A2018- 020

AMENDEMENT

Bestemmingsplan 'Uitbreiding centrum Berkel en Rodenrijs'

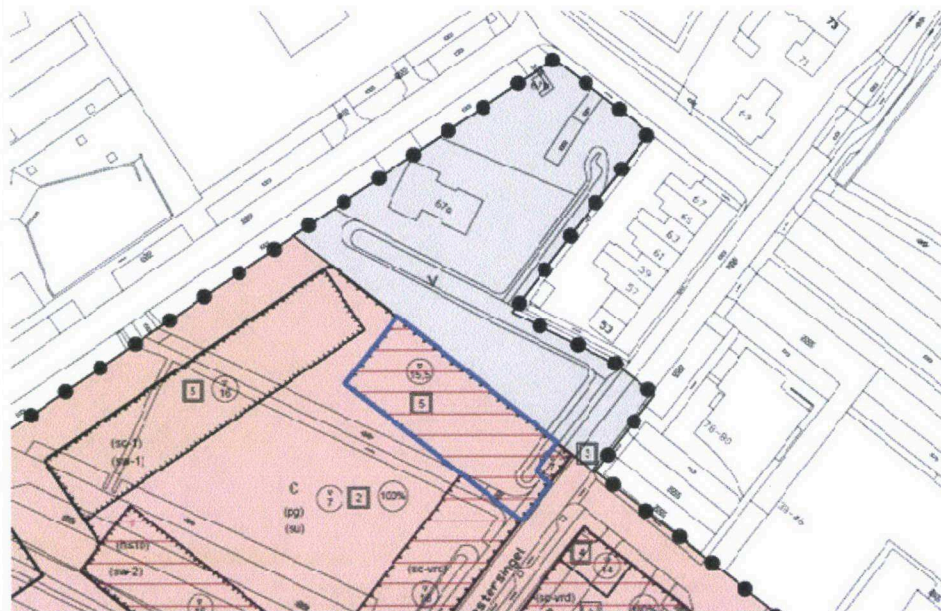
- De inpassing van de uitbreiding van het centrum van Berkel en Rodenrijs aan de zijde van de woningen Westersingel 53-67 vraagt om een geleidelijk verloop van de bouwhoogte van de nieuwbouw richting de bestaande woningen aan de Westersingel (nrs 53-67);
- Een bouwhoogte van 15,5 meter een abrupte overgang geeft en de bestaande woningen aan de Westersingel niet tot zijn recht laat komen;
- Een bouwhoogte van maximum 12 meter en maximaal 4 bouwlagen een betere overgang geeft naar de genoemde bestaande woningen (hoogte ongeveer 6,5 meter) die op ca. 25 meter afstand staan;

“met dien verstande dat in document T18.12808 Bestemmingsplan, verbeelding “Uitbreiding centrum Berkel en Rodenrijs” voor het hieronder blauw aangegeven deel van het bouwvlak de maximum bouwhoogte wordt gewijzigd van 15,5 meter naar 12 meter en het maximum aantal bouwlagen wordt gewijzigd van 5 bouwlagen naar 4 bouwlagen”.
